水路の設計が適切でなかったもの (1件 不当と認める国庫補助金 5,841,786 円)

この補助事業は、大山町豊成地内の準用河川大谷川において、平成30年台風第24号により被災した護岸を復旧するために、法覆護岸工、水路工等を大山町が実施したものである。

(参考図1)

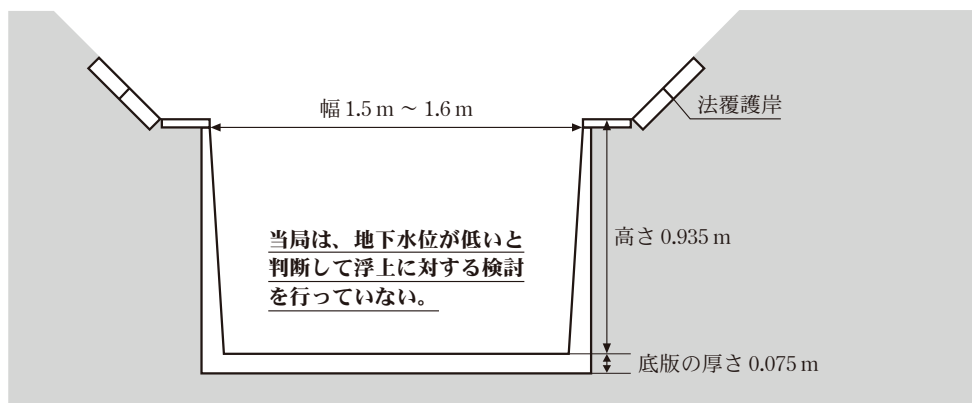
そして、同町は、本件工事の契約後に、請負人から施工性等を考慮して現場打ちコンクリート水路からプレキャスト鉄筋コンクリート製のU型水路(高さ0.935m、内空断面の幅1.5m~1.6m、底版の厚さ0.075m、延長29.0m。以下「U型水路」という。)に変更したい旨の施工承諾願の提出を受けたが、当初設計における現場打ちコンクリート水路と同様に、浮上に対する検討を省略しても安全であるとして、当該検討を行わずに承諾し、これにより施工していた(参考図1参照)。

しかし、水路周辺の現地の状況について確認したところ、復旧した水路の上流部に流入する河川がないため平常時においても水路内の水位は低く、また、水路の下流端に落差工があることなどにより、豪雨時や豪雨後においても水路内は水が流れやすいことから、水路内の水位は低下しやすい状況となっていた。一方、水路背面については、降雨により地中に浸透した地下水を排出するための水抜き工が水路に施工されていないことなどにより、水が滞留し地下水位が上昇しやすい状況となっていた。また、現場打ちコンクリート水路からU型水路に変更したことにより自重が軽くなっているため、水路がより浮上しやすい状況となっていた。これらのことから、本件U型水路については、設計基準に基づき、水路内を空虚とした上で、地中に浸透した地下水の水位を考慮して浮上に対する検討を行う必要があった(参考図2参照)。

そこで、本件U型水路について、前記の台風による豪雨により天端を超える高さまで河川の水位が上昇したことを踏まえて、地中に浸透した地下水の水位をU型水路の底版から側壁の天端までの高さである1.01mとし、また、水路内を空虚とするなどして浮上に対する検討を行ったところ、安全率は0.68となり、必要とされる安全率1.1を大幅に下回っていた。

したがって、本件U型水路は、設計が適切でなかったため、所要の安全度が確保されていない状況となっており、U型水路及びU型水路上部の法覆護岸(工事費相当額8,758,300円)は、工事の目的を達しておらず、これに係る国庫補助金相当額5,841,786円が不当と認められる。
